致： 城市規劃委員會  
粉嶺、上水及元朗東規劃處

**有關 A/YL-PH/994**  
**規劃申請補充資料**

申請人現就日前政府部門人員的查詢/意見，作出以下補充/修改：

消防裝置圖則：

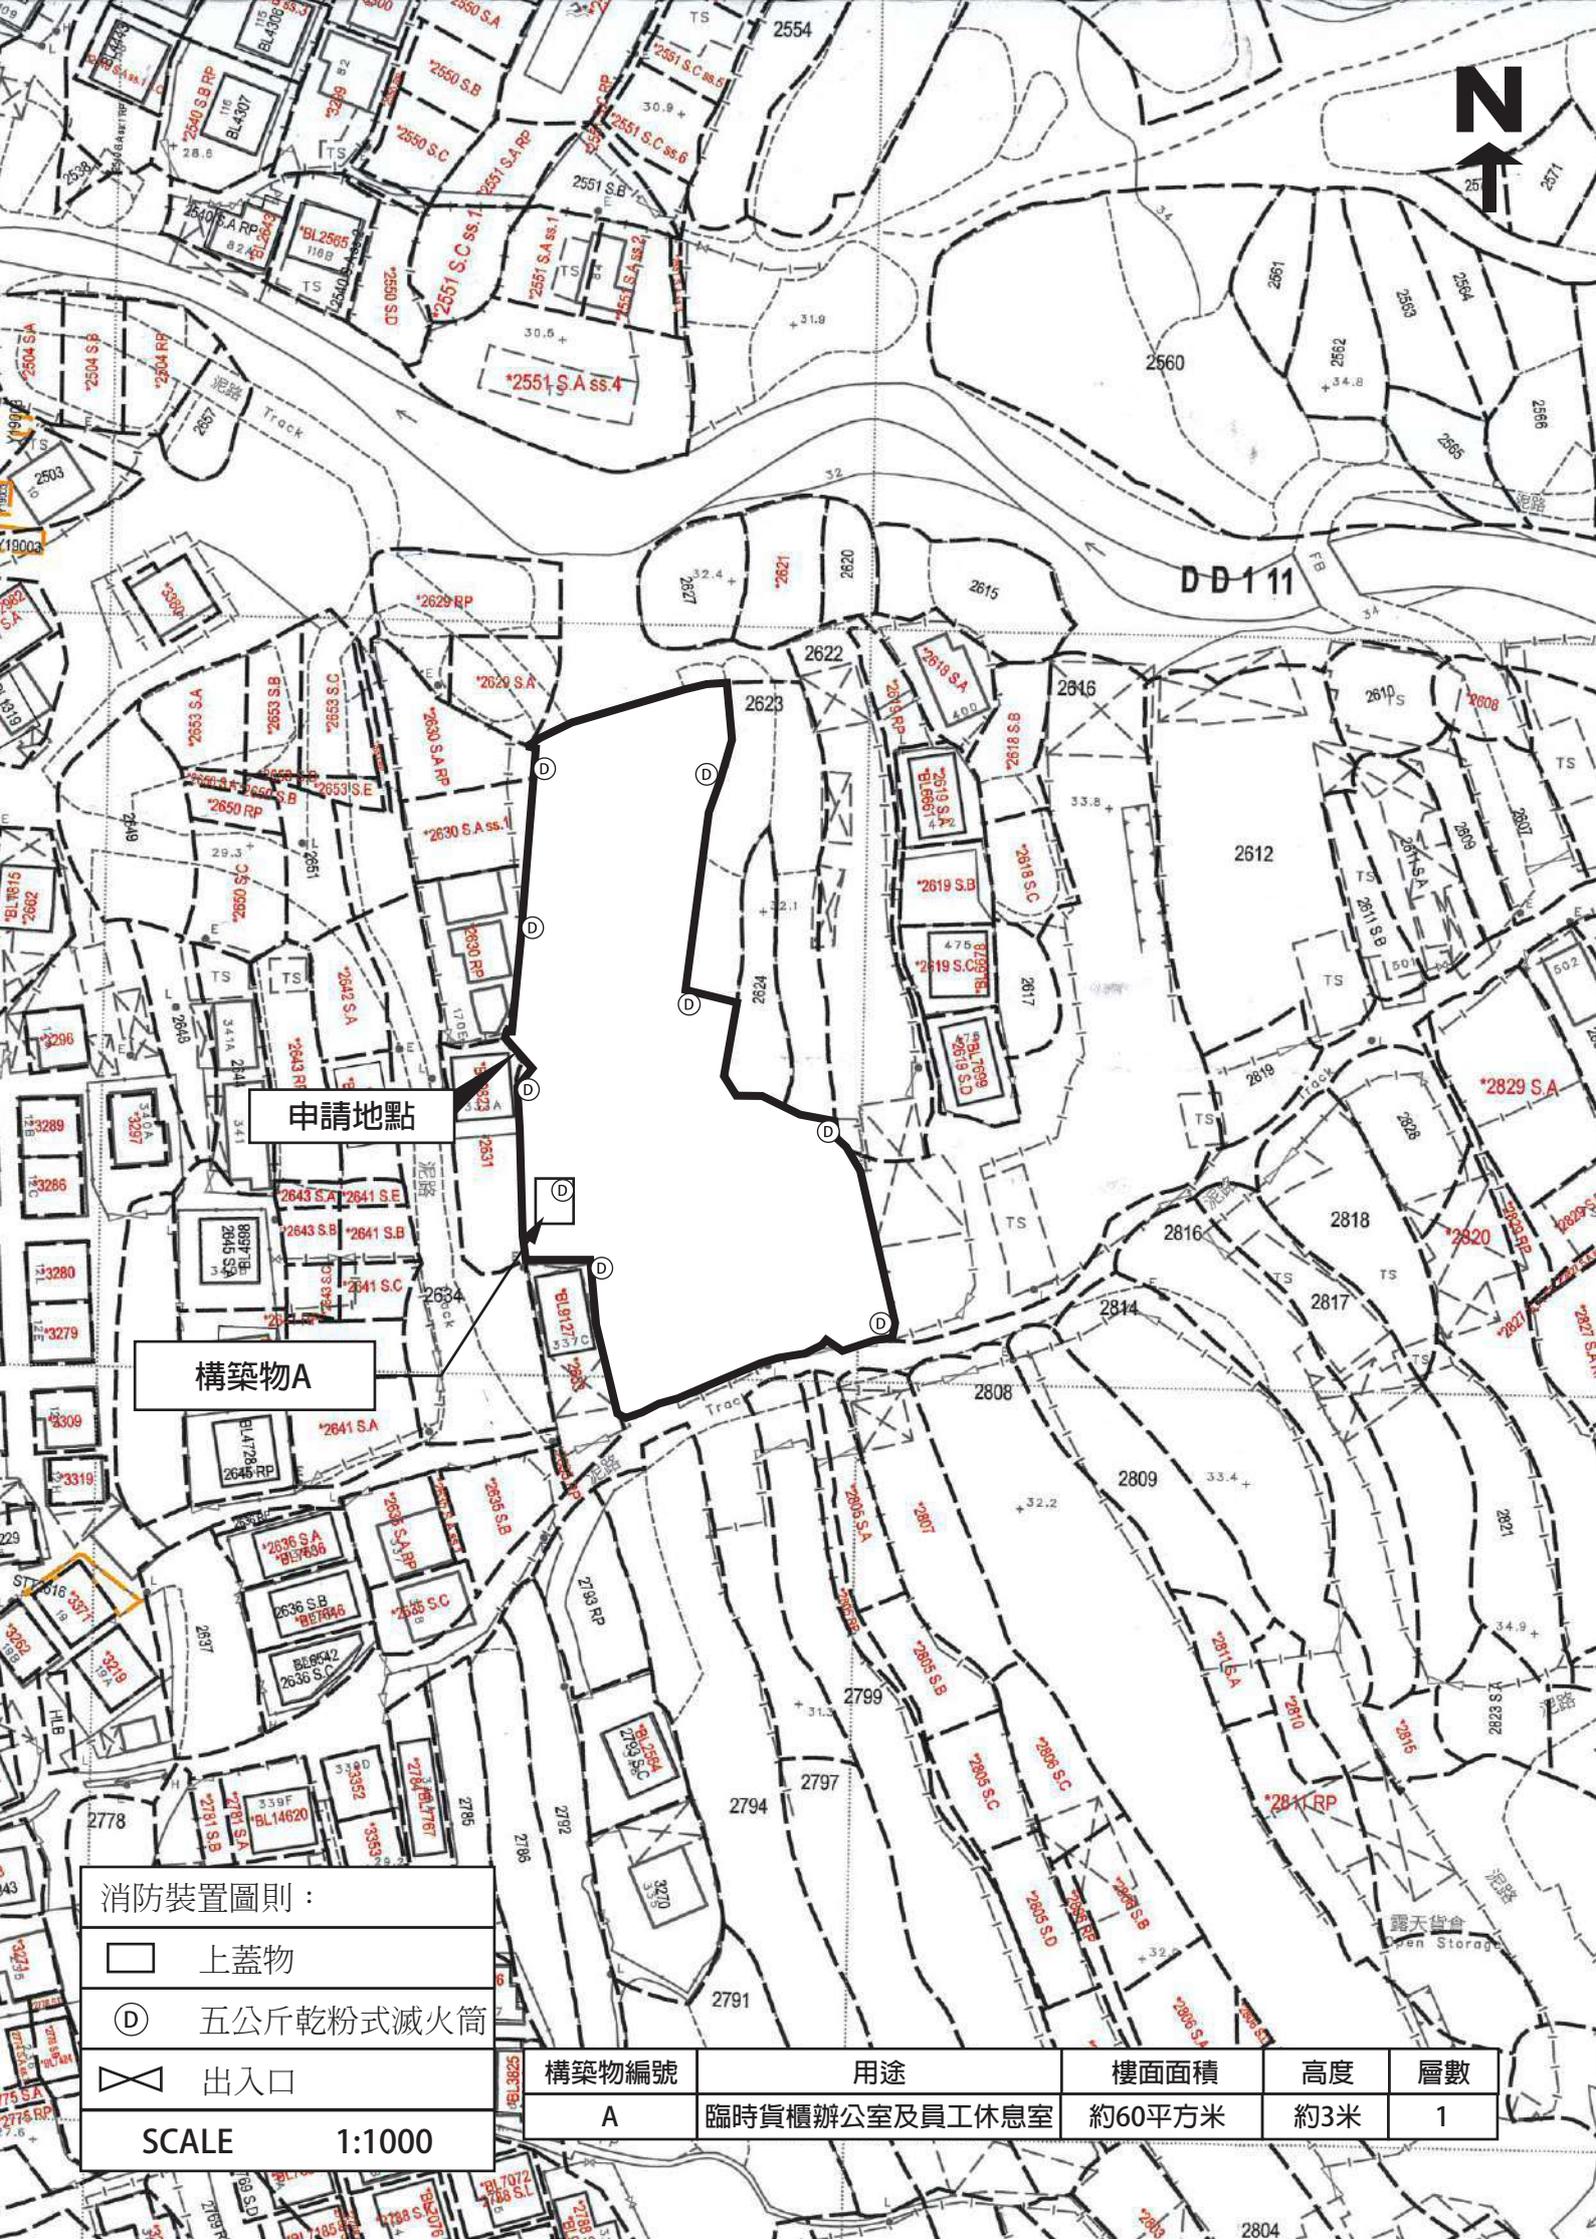
1. 澄清申請地點汽車展銷車位只會停放重量 5.5 噸以下之車輛，不會停泊和進出貨櫃車或重量超過 5.5 噸的車輛。申請地點內汽車展銷車位上所停泊的車輛只作為陳列展銷之用，車內沒有燃料，不會自行移動，只靠重量不超過 5.5 噸的拖車移動。拖車將陳列展銷車輛送抵申請地點後，就會馬上離開申請地點，不作停留。
2. 依照相關部門意見修正消防裝置圖則。
3. 澄清申請地點內現時已不存在違例構築物，申請人和土地使用者承諾在是次規劃申請獲得批准後，會盡快向相關政府部門就擬議構築物提出短期豁免書(STW)申請。
4. 澄清申請地點中的構築物只作臨時辦公室和員工休息室用途，場地內不會提供住宿服務。
5. 澄清申請地點主要的服務對象為場地附近的居民和工作人士，申請地點只作汽車陳列室用途，不會用作露天存放物料或汽車零件用途。
6. 澄清申請地點多年前已完成填土，填土主要作為場地平整，以提供予車輛行走和迴旋調頭之用，是次申請中所提及的填土事項是為規範化相關場地平整工作。

渠務排水圖則 :

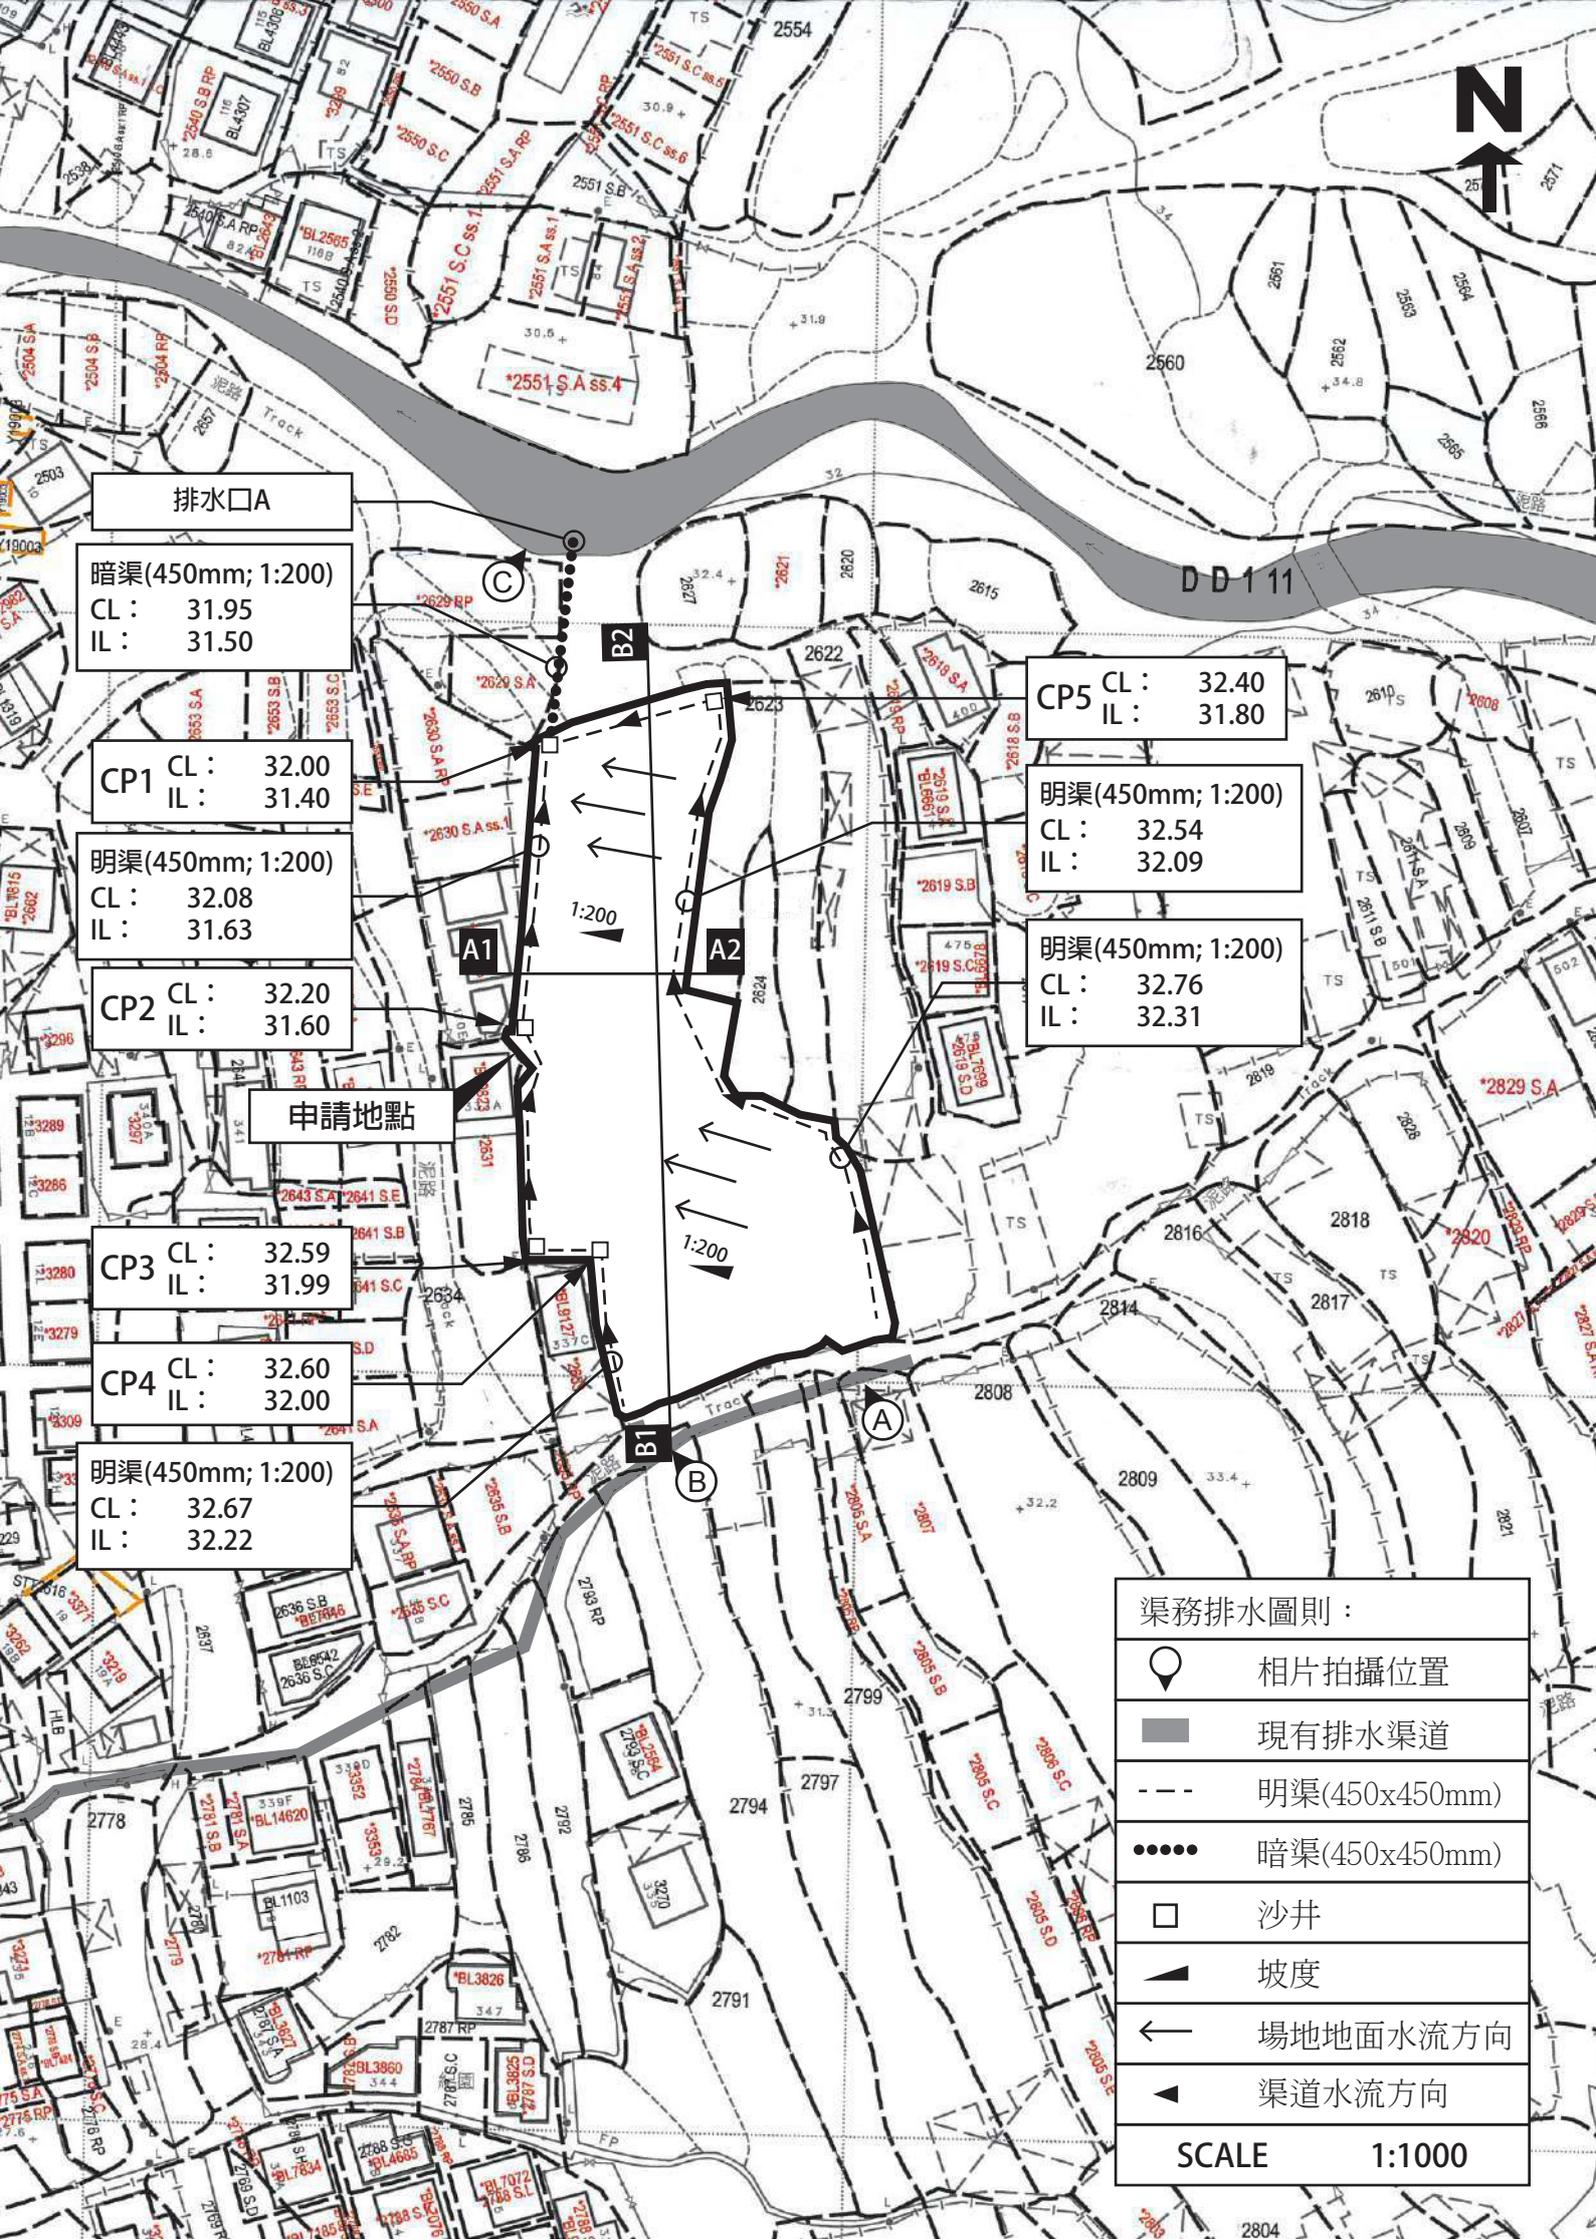
渠務署意見：	申請人回覆：
(i)	申請地點多年前已完成平整工程，場地內的香港主水平基準由+32.45mPD 增加至現時的 +32.50mPD，不會再有填土，現時申請地點不會對地表水流構成影響。
(ii) (iv)(v)(ix)	提供修正的渠務排水圖則。
(iii)	申請地點南面有一條現有排水渠道，可以收集鄰近地區的雨水。
(vi)	如是次申請獲批，在進行涉及排水方面的附帶條件工程時，申請人會在工程展開前諮詢相關業主的同意。
(vii)	提交申請地點附近現有排水設施的現場相片。
(viii)	申請地點西面邊界為現有鐵絲網，北面、東面，南面邊界擬議設置綠色圍板，圍板底部會設有疏水口，不會對現有的自然溪流、村莊排水溝、溝渠及鄰近地區等造成不利影響，也不會影響現有地面水流流動。
(x)	申請地點中的擬議排水設施是用於收集場地中及相鄰土地流經的地面水流，並疏導至附近的現有排水渠道中，不會對申請地點附近的排水道或河流溪澗構成影響。
(xi)	就申請地點排水渠接駁至附近的現有排水渠道一事，申請人已在 2024 年 03 月 28 日向元朗民政事務處人員作出查詢，相關人員對此沒有意見。
